АКТ ОБСЛЕДОВАНИЯ объекта социальной инфраструктуры к ПАСПОРТУ ДОСТУПНОСТИ ОСИ №

- 1.1 Наименование (вид) объекта Исаковский филиал ГБОУ СОШ с.Кротково
- 1.2 Адрес объекта 446493, Самарская область, Похвистневский район, с.Исаково, ул. Хлеборобов, 27

Исаковский филиал ГБОУ СОШ с.Кротково, Самарская область, Похвистневский район, с.Исаково, ул. Хлебоборов,27
(наименование объекта, адрес)

**План - схема территории, прилегающей к детскому саду Исаковского
филиала ГБОУ СОШ с.Кротково**

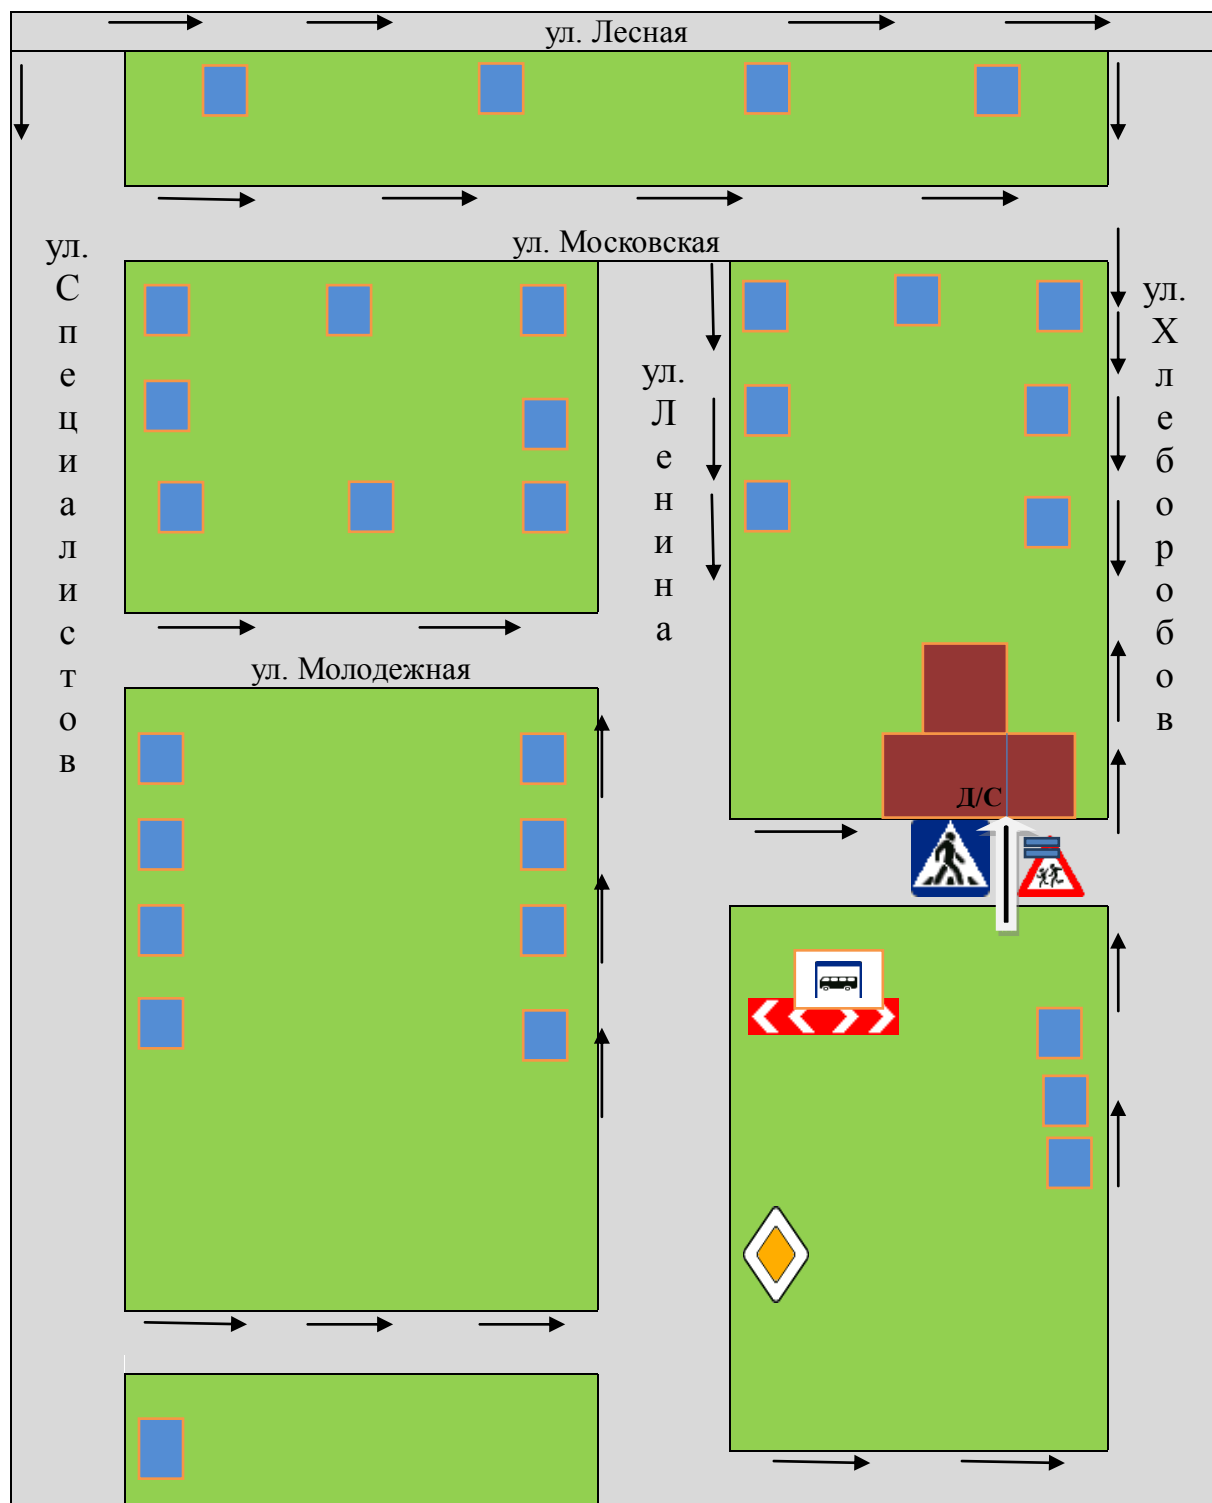
1.1	Вход (входы) на территорию	есть	-	2	Вход №1 (центральный вход, ворота) - отсутствует информация об объекте; - вход по ступенькам; - отсутствует мнемосхема;	К,О,С, Г,У	- оборудовать доступными для МГН, в том числе инвалидов-колясочников, элементами информации об объекте СП 59.13330.2016 п. 5.1.1; - разместить информационную мнемосхему с правой стороны по ходу движения на удалении от 2 до 4 м. от входа СП 59.13330.2016 п. 8.1.6; - разместить навигацию к доступному входу.	Ремонт ТСР, Орг.

1.2	Путь (пути) движения на территории	есть	-	1	-отсутствует навигация на территории объекта; - отсутствует схема размещения объектов на территории; - пути движения от входа на территорию до входа в здание не выделены и не продублированы	К,О,С, Г,У	- восстановить целостность покрытия путей движения; - разместить план размещения объектов на территории; - разместить систему информационной поддержки на протяжении всего пути к ОСИ, доступной для МГН на все время (в течение суток) эксплуатации учреждения в соответствии с ГОСТ Р 51256 и ГОСТ Р	Ремонт ТСР, Орг.

тактильным наземным покрытием; - ширина пешеходного пути 6 м.		52875, СП 59.13330.2016 п. 5.1.3; - ширина пешеходного пути с учетом встречного движения инвалидов на креслах-колясках должна быть не менее 2,0 м.

Состояние доступности территории оценено, как временно недоступное для инвалидов категории (К,О,С,Г,У) и МГН, что не обеспечивает полноценного нахождения их на объекте. Для обеспечения условной доступности необходимо создать систему информационной поддержки МГН на всех путях движения, восстановить целостность покрытия путей движения, оградить и выделить препятствия на путях движения, обустроить парковочные места для автомобилей инвалидов. Предусмотреть условия беспрепятственного, безопасного и удобного передвижения инвалидам и МГН по участку к доступному входу в здание с учётом требований **СП 42.13330. Установить скамейки для мест отдыха и предусмотреть увеличение числа уличных фонарей в соответствии с требованиями п.п.4.3.2.-4.3.3. СП59.13330.2016.**

Фото №12 Туалет

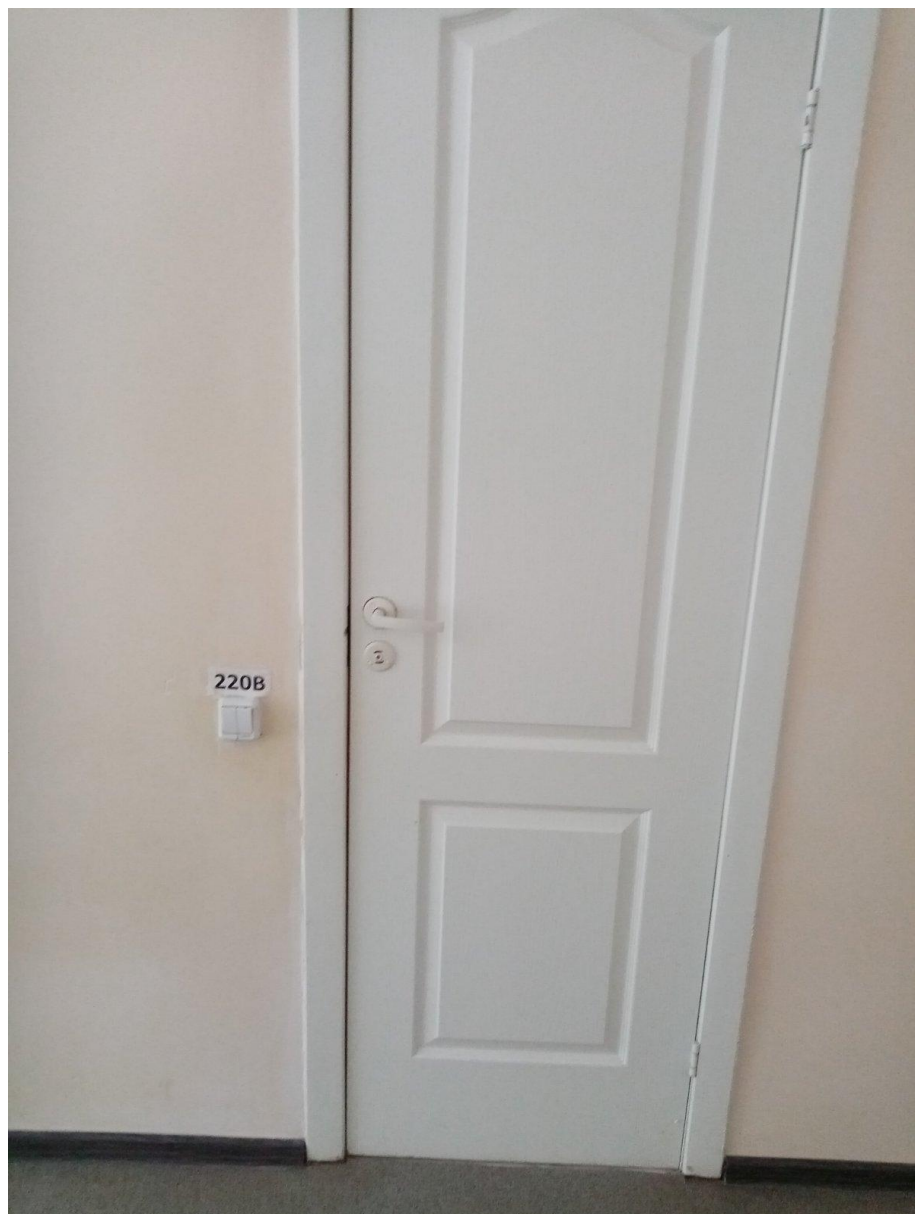
5.1	Туалетная комната	есть	-	12	Санузел для персонала - отсутствует оборудованное санитарно-гигиеническое помещение для МГН; - смеситель с раздельным управлением горячей и холодной водой; - отсутствует кнопка (SOS) вызова персонала рядом с унитазом; - отсутствуют дублирующие информационные таблички; бочок унитаза не закреплен; отсутствует зеркало; - отсутствуют поручни рядом с унитазом; - отсутствует специально выделенный писсуар;	К, О, С	Оборудовать санитарно -гигиеническое помещение для МГН: - ширина не менее - 1,65 м., глубина – 2,2 м., ширина двери - 0,9 м., порог не более 0,014 мм.; - универсальная кабина: ширина – 2,2 м., глубина – 2,25 м. СП 59. 13330. 2016 п. 6.3.3; - один из писсуаров следует располагать на высоте от пола не более 0,4 м или применять писсуар вертикальной формы СП 59. 13330. 2016 п. 6.3.3; - свободное пространство диаметром 1,4 м. для разворота кресла-коляски; - предусмотреть рядом с унитазом пространство не менее 0,8 м. для размещения кресла-коляски; - закрепить при помощи прокладок из прочного материала бочок унитаза к стене, для возможности использования его в	Ремонт, ТСП, Орг.

- отсутствует свободное пространство рядом с унитазом для кресла-коляски; - отсутствуют крючки для одежды и костылей; - отсутствуют опорные поручни вокруг раковины. Туалет для воспитанников - отсутствует оборудованное санитарно-гигиеническое помещение для МГН; - смеситель с раздельным управлением горячей и холодной водой; - отсутствует кнопка (SOS) вызова персонала рядом с унитазом; - отсутствуют дублирующие информационные таблички; - бочок унитаза не закреплен; - отсутствует зеркало; - отсутствуют поручни рядом с унитазом; - отсутствует специально выделенный писсуар; - отсутствует свободное пространство рядом с унитазом для кресла-коляски; - отсутствуют крючки для одежды и костылей; - отсутствуют опорные	качестве опоры для спины СП 59. 13330. 2016 п. 6.3.3; - заменить кнопку смыва унитаза на кнопку выпуклой формы нажимного действия, с возможностью нажатия на нее любой частью тела или конечности; - смонтировать между унитазом и ближайшей стеной опорный поручень с креплением к полу и стене и откидной опорный поручень с другой стороны; - установить по периметру туалета, в разрывах между санитарными приборами опорные поручни с креплением к полу и стене; - разместить на высоте 0,8 м, на стене возле унитаза крючки для одежды, костылей и других принадлежностей (крючки разместить таким образом, чтобы была возможность дотянуться до них сидя на унитазе); - разместить на стене рядом с унитазом диспансер для туалетной бумаги таким образом, чтобы у МГН была возможность воспользоваться им без посторонней помощи; - разместить на стене, расположенной слева от входа зеркало высотой не менее 1,7 м. таким образом, чтобы нижняя часть зеркала находилась на уровне пола; - заменить ручки на дверях на П-образные ручки рычажного типа или П-образные ручки с шириной внутреннего пространства не менее 150 мм. (высота от 900 мм. до 1100 мм. от пола); - выключатели в помещениях следует предусматривать на высоте от 0,4 до 0,8 м от

поручни вокруг раковины.		уровня пола. - оборудовать помещение туалета системой вызова помощи на боковой стене, на высоте 0,8 м смонтировать кнопку выпуклой формы для вызова помощи; - разместить рядом с «Кнопкой вызова помощи» табличку контрастного цвета размерами 50 x 270 мм, с дублированием информации шрифтом Брайля, высота точек 0,7 мм, диаметр 1,5 мм.; - разместить со стороны коридора на стене, над входом в туалет световой мигающий оповещатель и звуковой оповещатель, срабатывающие при нажатии кнопки вызова помощи. Установить сигнальное устройство у дверей или на дверях (занято/свободно).

Комментарий к заключению: Состояние доступности санитарно-гигиенических помещений объекта оценено, как временно недоступное для инвалидов и МГН, что не обеспечивает их полноценного нахождения на объекте. Для обеспечения доступности объекта для инвалидов, необходимо оборудовать, как минимум одно санитарно-гигиеническое помещение для МГН, в том числе для инвалидов категории (К,О) в соответствии нормативов. Доступные кабины должны быть оборудованы «**Кнопкой вызова помощи**», системой тревожной сигнализации, обеспечивающей связь с помещением постоянного дежурного персонала (поста охраны или администрации объекта).
